Informe Final LM-AT-133-2018

Informe de Cierre de la Auditoría Técnica al proyecto: Diseño y Construcción de la Carretera La Abundancia – Florencia y Radial Ciudad Quesada, Carretera San Carlos, Ruta Nacional No. 35

Licitación Pública Internacional No. 2013LI-000011-0DE00

Preparado por:
Unidad de Auditoría Técnica
LanammeUCR

Figura 2. Valores individuales de IRI cada 100 m, carril externo sentido Abundancia-Florencia. Fuente: LanammeUCR.

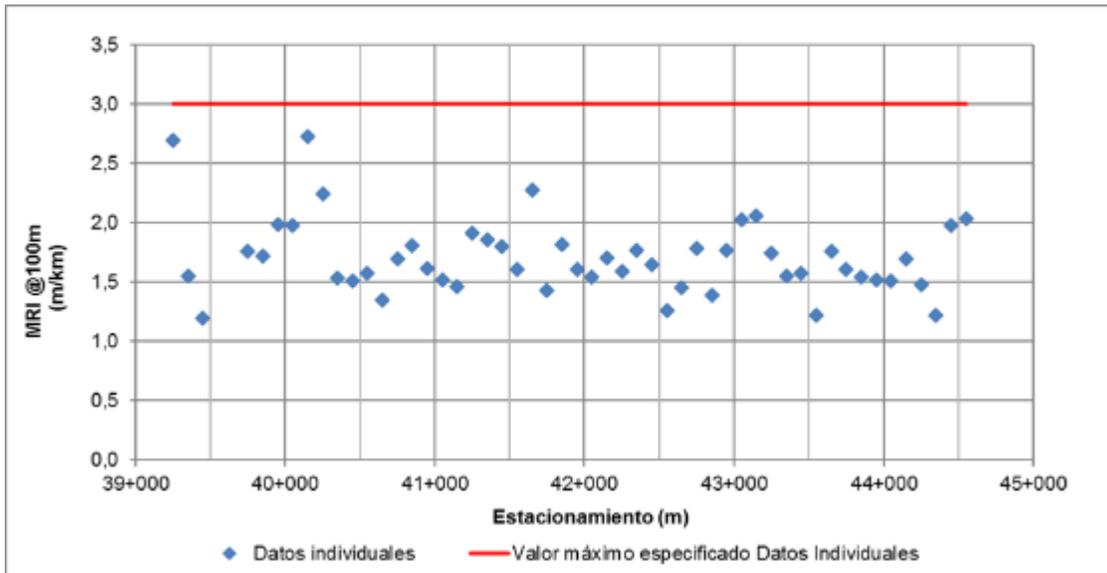
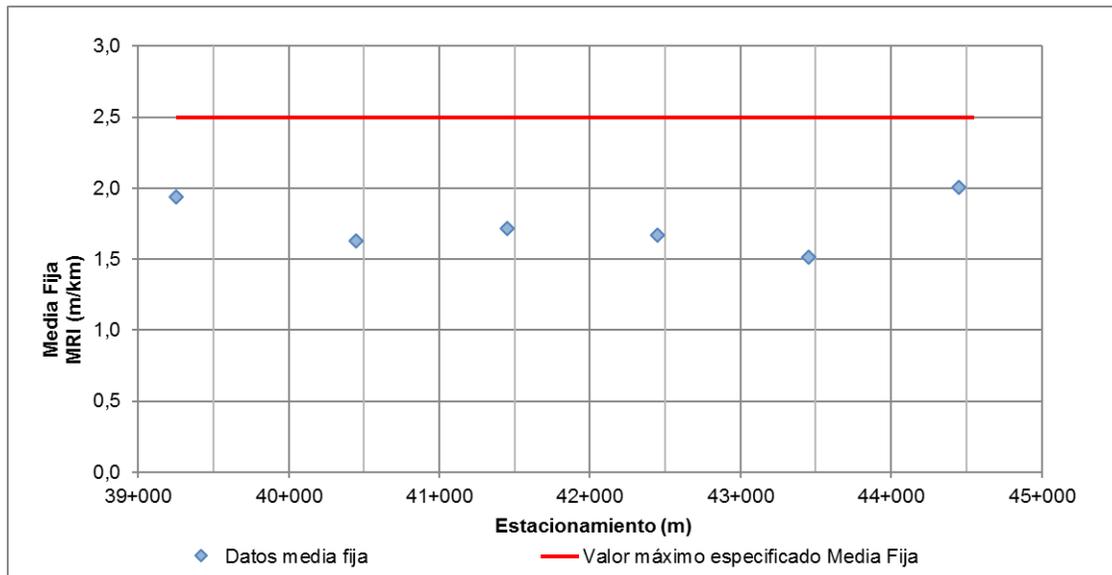
Por otro lado, en el análisis de media móvil se obtuvieron 6 tramos con promedio de 1,7 m/km que es menor al valor máximo especificado de 2,5 m/km que se establece en el CR-2010, tal y como se muestra más adelante en la Figura 3.

Figura 4. Valores individuales de IRI cada 100 m, carril interno, sentido Abundancia-Florencia. Fuente: LanammeUCR

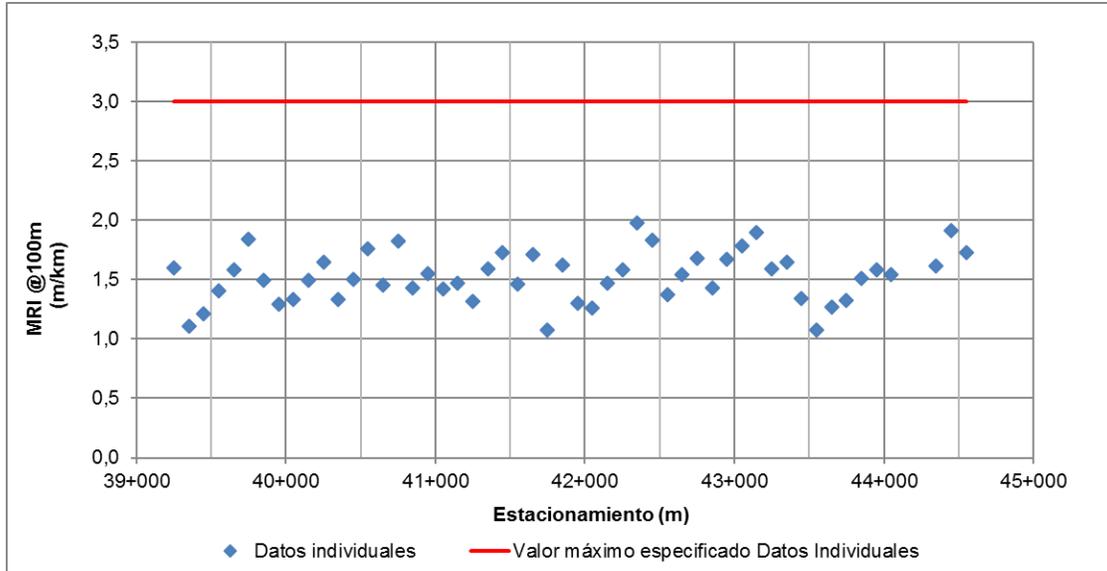
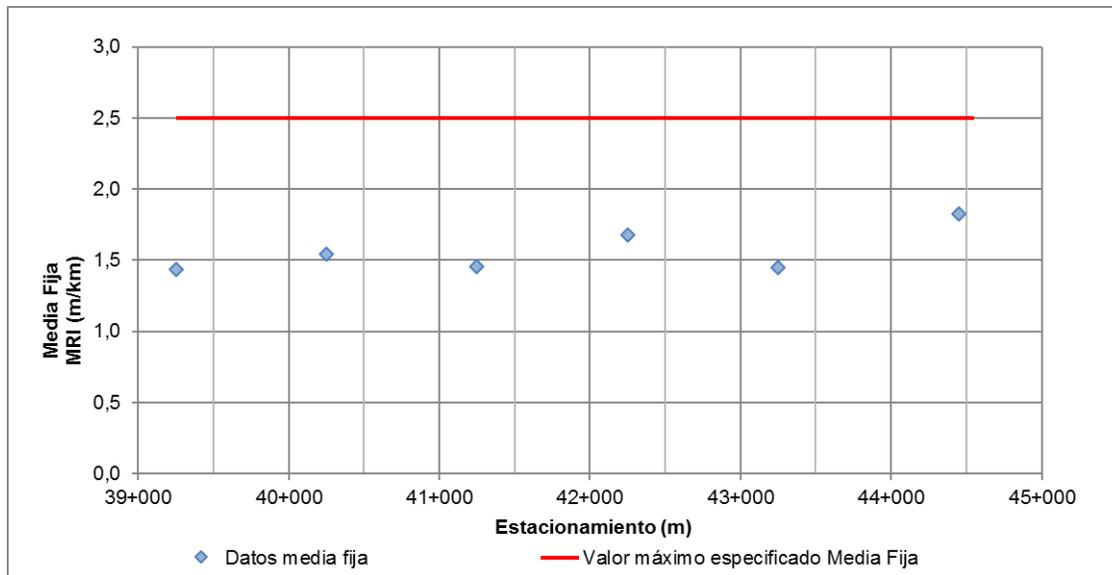
En el carril interno, en el sentido Abundancia-Florencia, se obtuvo un valor de IRI promedio de 1,5 m/km y fue medido entre los estacionamientos 39+250 m y 44+590 m, con una longitud efectiva evaluada de 5140 m, debido a la presencia de eventos (ver Tabla 3), los

cuales cuentan con la distribución de valores individuales de IRI mostrada en la Figura 4; para los cuales se obtuvieron 6 valores de media móvil con un promedio de 1,6 m/km.

Tal y como se observa en las figuras anteriores, en ambos carriles de circulación del sentido Abundancia-Florencia, se tienen valores individuales de IRI por debajo del valor máximo

Figura 6. Valores individuales de IRI cada 100 m, carril externo, sentido Florencia –Abundancia. Fuente: LanammeUCR.

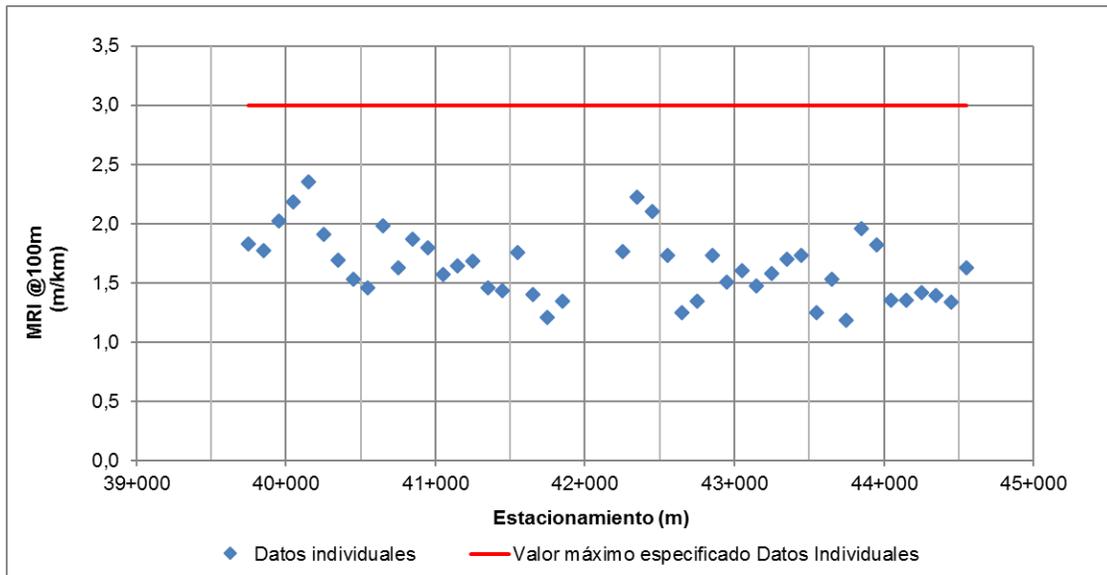
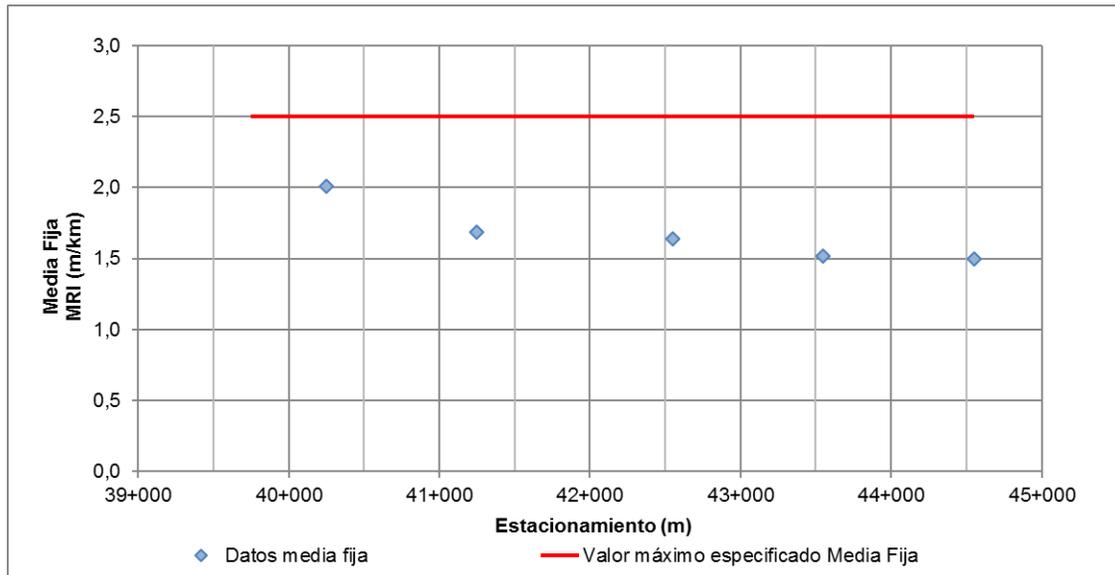
En el sentido Florencia-Abundancia, para el carril externo se registraron valores individuales con un IRI promedio de 1,6 m/km con una base de medición de 100 m, entre los estacionamientos 39+250 y 44+550, con una longitud evaluada efectiva de 4600 m, en los cuales los valores variaron tal y como se observa en la gráfica de la Figura 6. Con respecto a la comparación de media fijas, se obtuvieron 5 tramos aplicables para media móvil, esto debido a la presencia de eventos (ver Tabla 3), con un valor promedio de 1,7 m/km, que se encuentra por debajo del valor máximo aceptable que establece el CR-2010, según se observa en la Figura 7.

Figura 8. Valores individuales de IRI cada 100 m, carril interno, sentido Florencia-Abundancia.
Fuente: LanammeUCR.

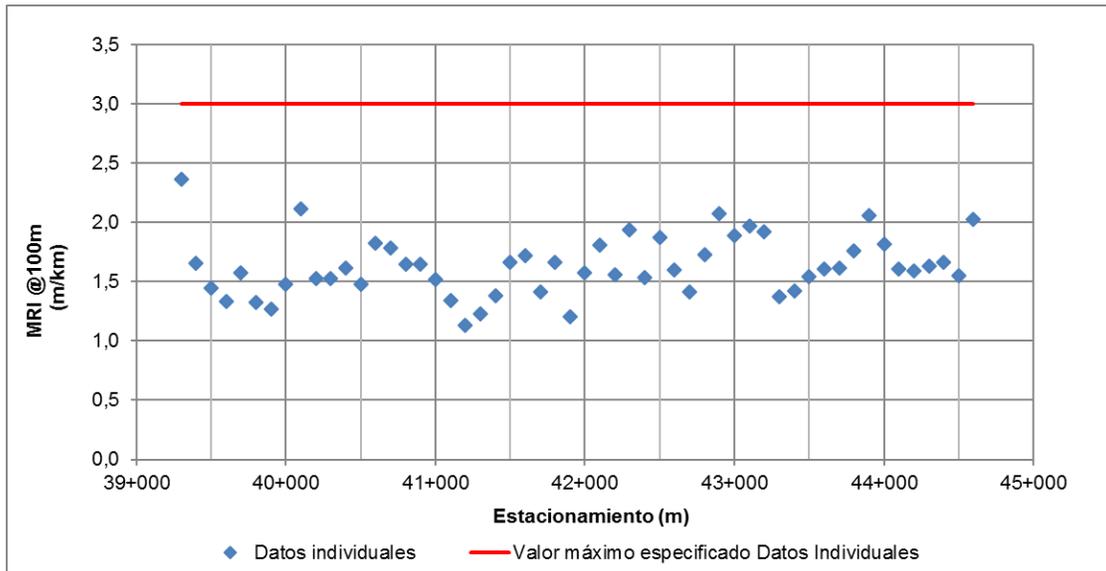
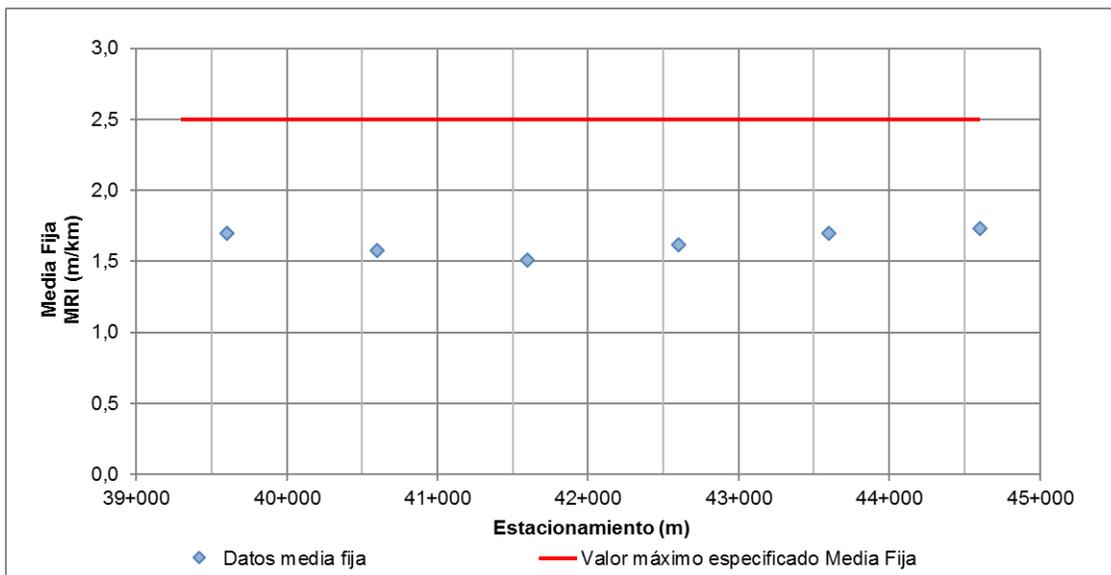
Al realizar el análisis de los datos obtenidos en sentido Florencia-Abundancia, para el carril interno entre los estacionamientos 39+260 y 44+600 m, se obtuvo una longitud efectiva evaluada de 5340 m, para los cuales se obtuvo un valor de IRI promedio de 1,6 m/km con una base de medición de 100 m. La distribución de los valores individuales se muestra en la gráfica de la Figura 8. Mientras en el caso de media móvil se obtuvieron 6 valores con promedio de 1,6 m/km, valor menor al 2,5 m/km que se establece en el CR-2010, como se muestra en la Figura 9.

Figura 12. Resultados del indicador de condición estructural de la capa superficial D_0 .

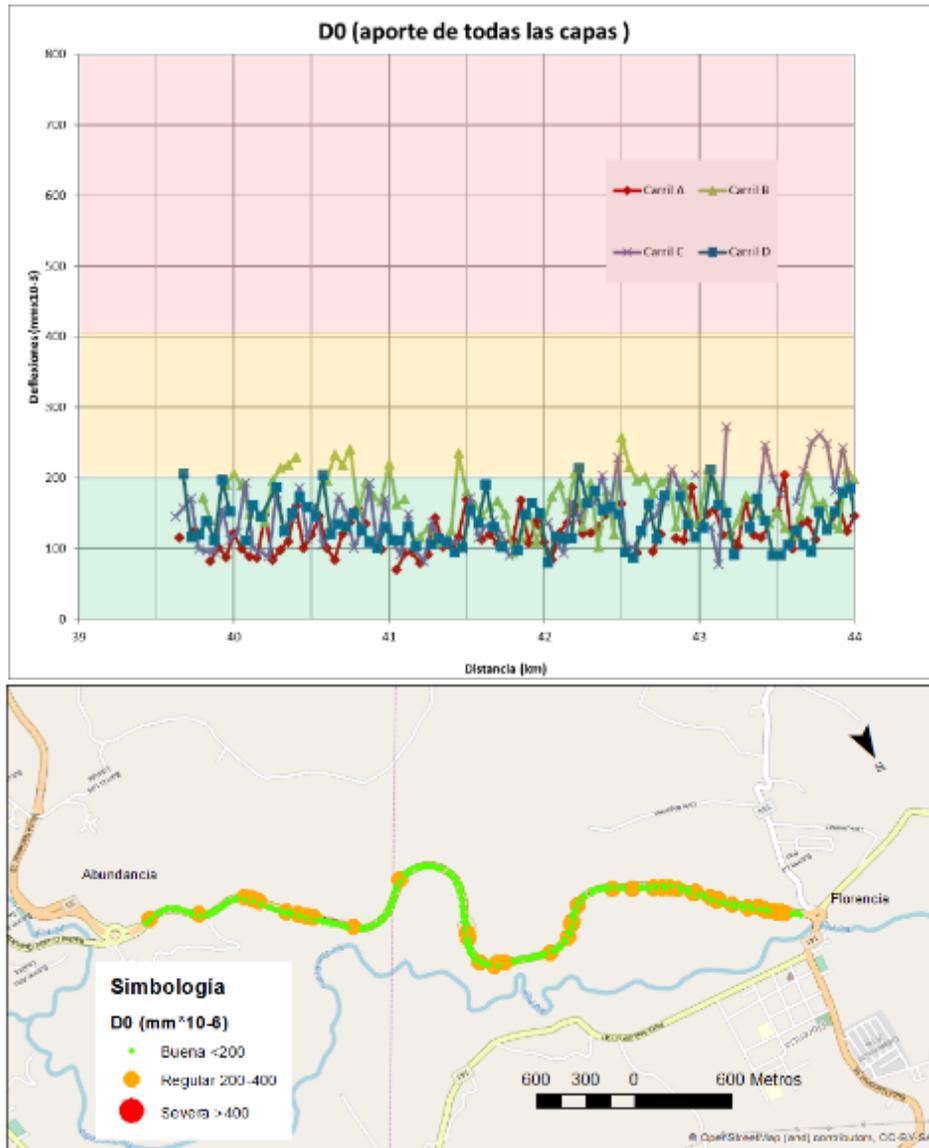
En la Figura 12 y la Tabla 6 anterior, se muestran los resultados obtenidos para el indicador D_0 que evalúa la rigidez de la totalidad del paquete estructural colocado y su ubicación a lo largo del proyecto. En términos generales se obtuvieron con mayor frecuencia valores en el rango de condición “Buena”. Sin embargo, se observa que en el carril interno (C) del sentido Abundancia-Florencia y el carril externo (B) del sentido contrario muestran una condición de rigidez global de la estructura menor en comparación con los demás carriles. Específicamente, el carril (C) presenta valores en la condición regular de un 20% y en el externo (B) del sentido Florencia-Abundancia de un 21%.

Figura 13. Resultados del indicador de condición estructural de las capas de mezcla asfáltica y base estabilizada (BLI).

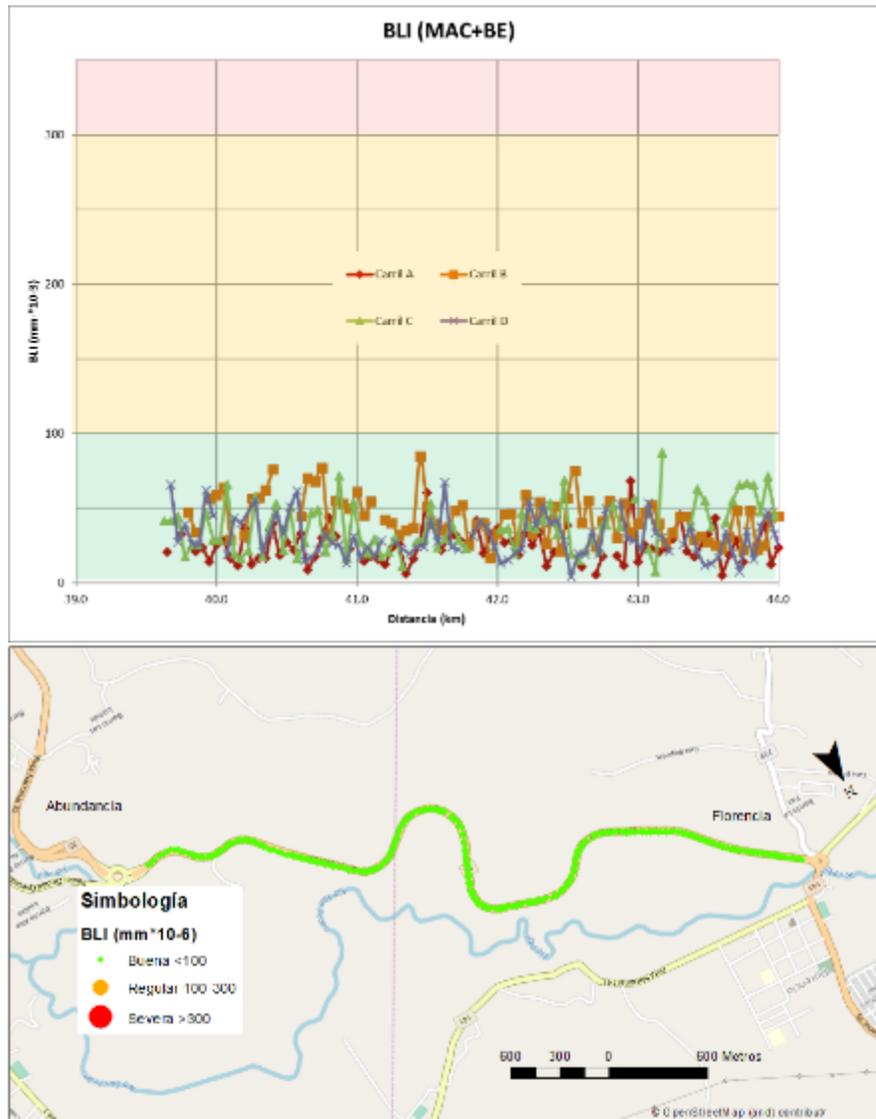
La Figura 13 y la Tabla 6 muestran los valores del indicador (BLI) agrupados por categoría, para la capa de mezcla asfáltica y parte de la base estabilizada. Según las categorías de condición de la Tabla 6, se evidencia que para las condiciones del ensayo los valores se encuentran agrupados en la condición de rigidez “Buena” para todos los carriles evaluados. Sin embargo, se observa que el carril (B) muestra algunos puntos en la categoría “Regular”.

Figura 14. Resultados del indicador de condición estructural de las capas intermedias MLI.
Fuente: Informe de ensayo I-1165-18, LanammeUCR

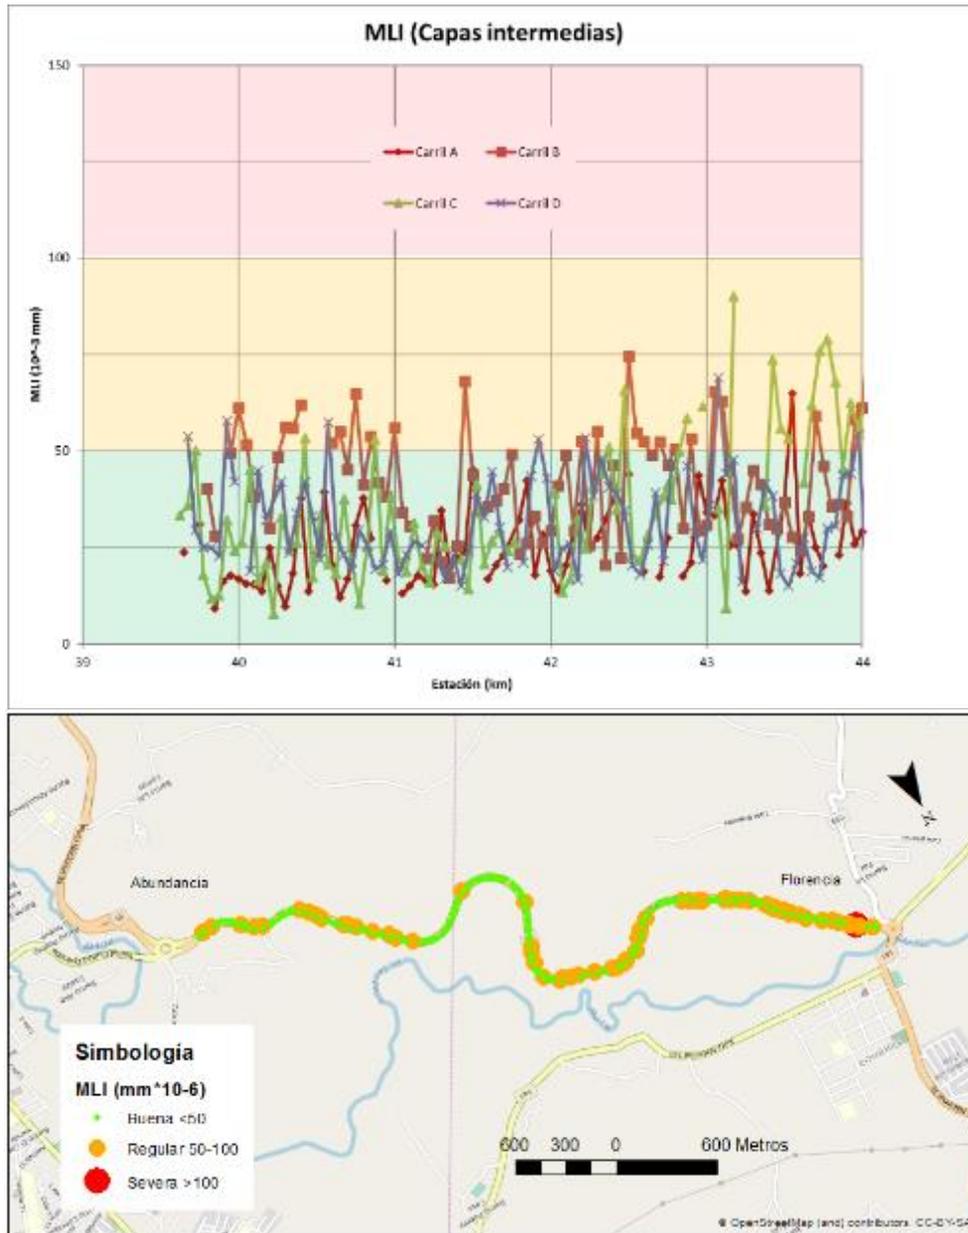
En las capas intermedias de la estructura de pavimento construida en el proyecto se encontró evidencia de que su rigidez es menor que la establecida en el diseño teórico de espesores. Específicamente, esta condición se evidenció en las capas de material de base estabilizada y subbase granular del carril interno del sentido Abundancia-Florencia y el carril externo del sentido contrario, donde se presentan las condiciones de menor de rigidez que no son propias de un pavimento recién construido. En consecuencia, existe el riesgo potencial de que el aporte estructural de estas capas sea menor y el desempeño esperado de la estructura nueva pueda ser menor que la definida en el diseño del pavimento aprobado por la Administración.

Figura 17. Mapa de coeficiente de fricción para cada sentido de circulación
Fuente: LanammeUCR

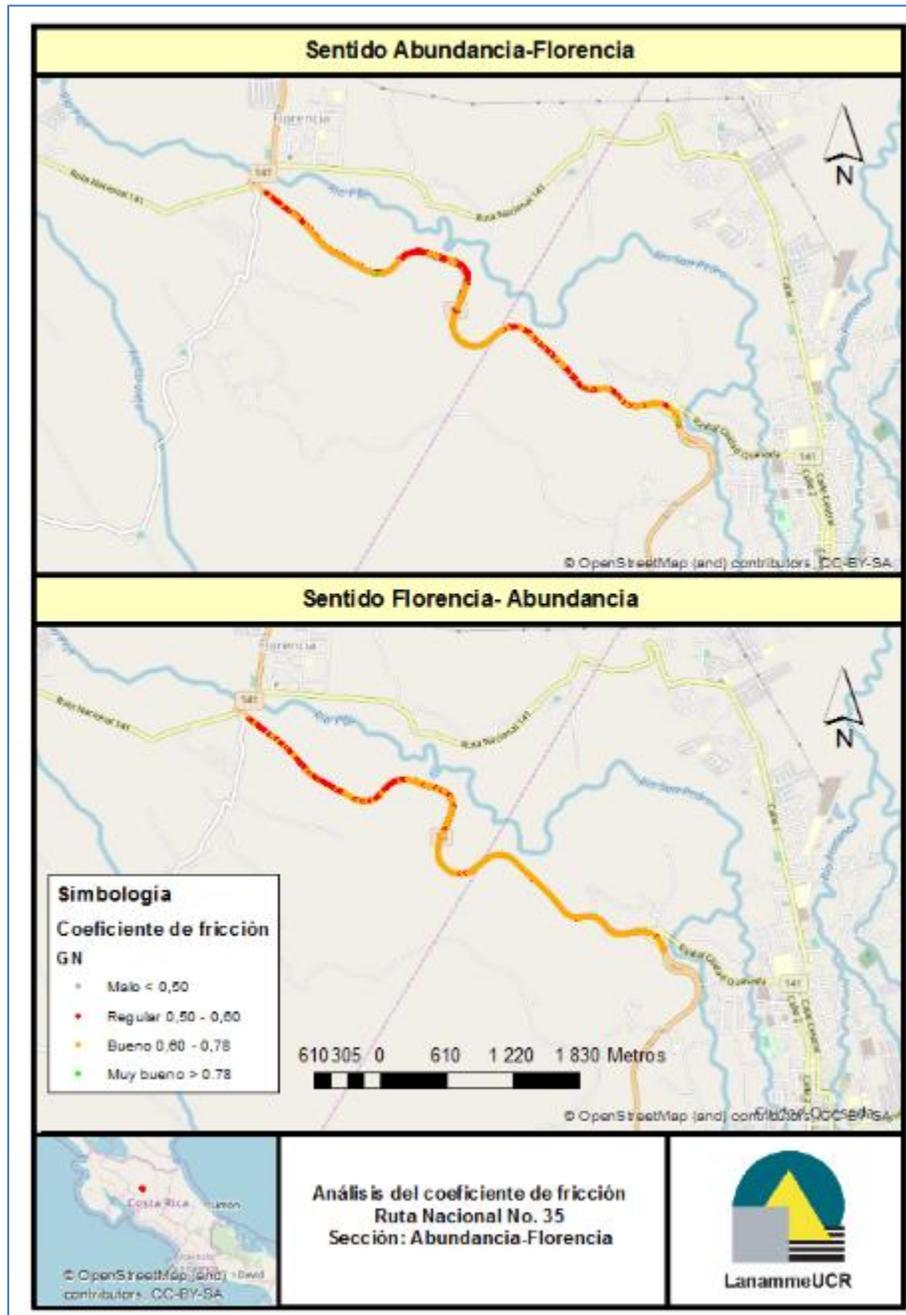
Sin embargo, en el carril externo se obtuvieron 221 tramos (42,9%) en condición “regular” y 157 tramos (29,8%) del carril interno bajo la condición de “alta probabilidad de accidentes”. Este aspecto se observa en las curvas No. 4, 6, 8 y 9 según se identifican en los planos del proyecto suministrados por la Unidad Ejecutora por lo que debe considerar esta condición desde el punto de vista de seguridad vial y el riesgo de accidentes por alcance y salida de la vía. Es importante aclarar que en este proyecto se construyó una barrera medianera que divide ambos sentidos de circulación por lo que el riesgo de accidente por colisión frontal en este caso es bajo.

Por otro lado, un total de 13 tramos tienen un coeficiente de fricción menor al valor límite de 0,50 que corresponden a 9 tramos (1,7%) del carril externo del sentido Abundancia-Florencia y 4 tramos (0,8%) del carril interno. Estos tramos presentan una resistencia a la fricción deficiente y representan un muy alto riesgo para la seguridad de los usuarios debido a su condición deslizante. No obstante, esta condición se observa en lugares puntuales y no en tramos extensos de la superficie de ruedo.
